Nota van Antwoord dijkversterking Jaarsveld – Klaphek

Zienswijzen op ontwerp Projectbesluit

JAARVELD - KLAPHEK

HOOGHEEMRAADSCHAP
**DE STICHTSE
RIJNLANDEN**

Figuur 3.1 Berm Lage Dijk – Radiolaan in het ontwerp Projectbesluit (links) en in het definitieve Projectbesluit (rechts)

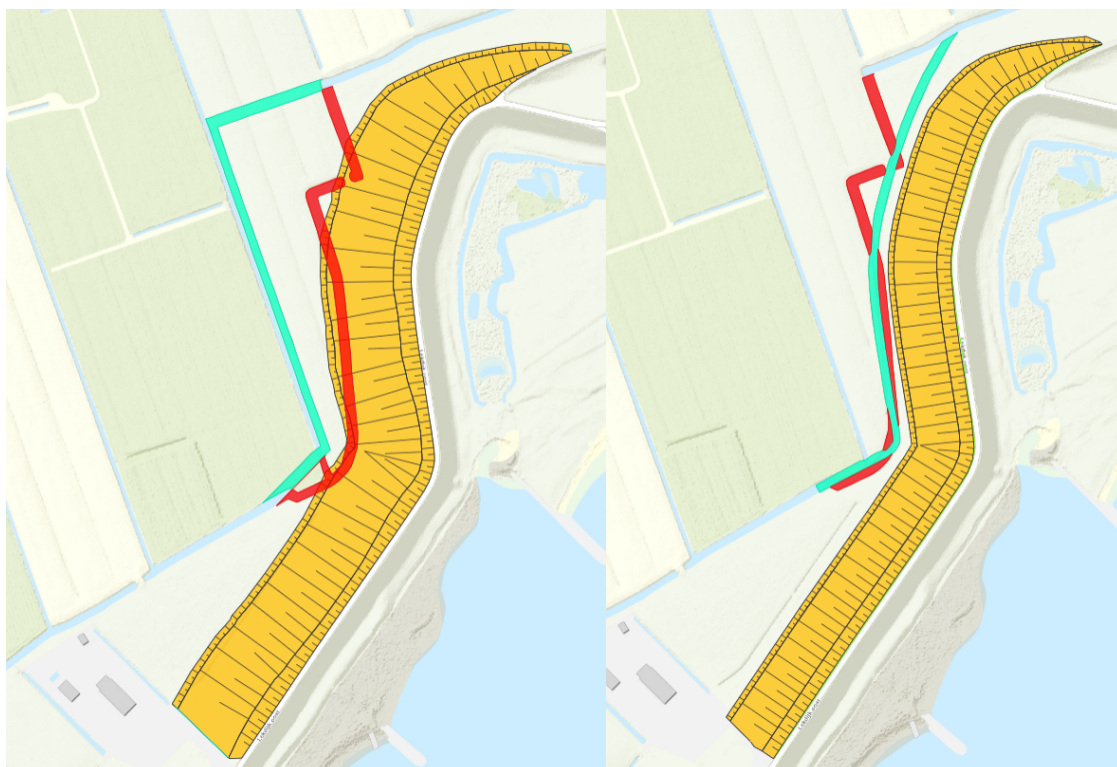
De gecombineerde piping/stabiliteitsberm in dit dijkvak is uitgewerkt op basis van de nieuwe inzichten in de bodemopbouw. De slootdemping die in het noordelijke deel van het dijkvak nodig is, is meer gedetailleerd uitgewerkt en de daarvoor benodigde compensatie eveneens. Ten opzichte van het vergunningenontwerp loopt de pipingberm ter hoogte van Dijkpaal 9 ongeveer 16 meter verder door in het achterland. Hiermee zal ook een sloot (tertiaire watergang) moeten worden verplaatst.

De aangepaste berm in Lage Dijk – Radiolaan raakt een sloot (tertiaire watergang). Deze wordt verlegd. De nieuwe ligging van de verplaatste watergang is opgenomen op de definitieve plankaart (zie ook Figuur 3.1 Berm Lage Dijk – Radiolaan in het ontwerp Projectbesluit (links) en in het definitieve Projectbesluit (rechts))

Figuur 3.3 GOP-maatregelen in het definitief Projectbesluit (blauw) en vervallen maatregelen (geel). In de grijze delen waren geen GOP-maatregelen opgenomen in het ontwerp Projectbesluit.

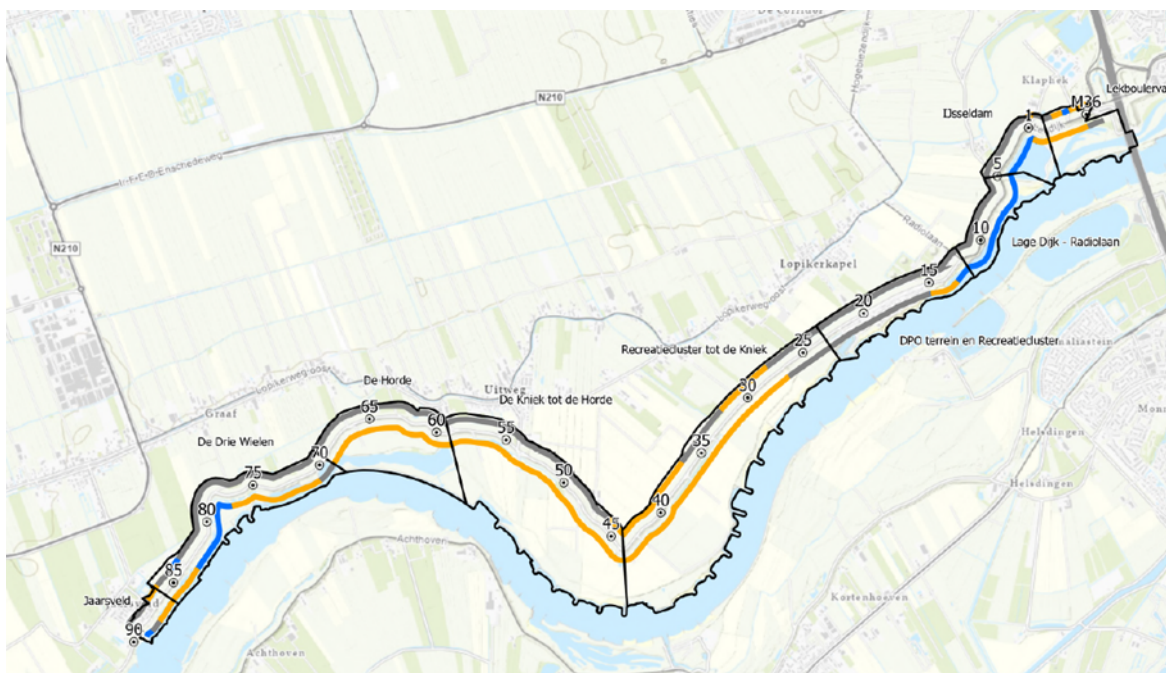
De afgelopen periode is er meer inzicht ontstaan in de verwachte medewerking van grondeigenaren. Het uitgangspunt is dat de GOP-maatregelen alleen worden gerealiseerd op gronden die in eigendom zijn of komen van het waterschap. Delen van het GOP waarvan de verwachting is dat de benodigde gronden niet kunnen worden verworven, zijn niet opgenomen in het definitieve Projectbesluit.

Vervolgens zijn de resterende delen in overleg met het beheerteam van het waterschap geprioriteerd en uitgewerkt. Daarbij is ook gekeken naar de noodzaak van beheerafritten. Dit heeft geleid tot de maatregelen voor groot onderhoud en beheerbaarheid, zoals op de plankaart van het definitieve Projectbesluit verbeeld is.

Figuur 3.3 geeft een overzicht van de resterende GOP-maatregelen (in blauw) en de GOP-maatregelen die niet meer in het definitief Projectbesluit zijn opgenomen.
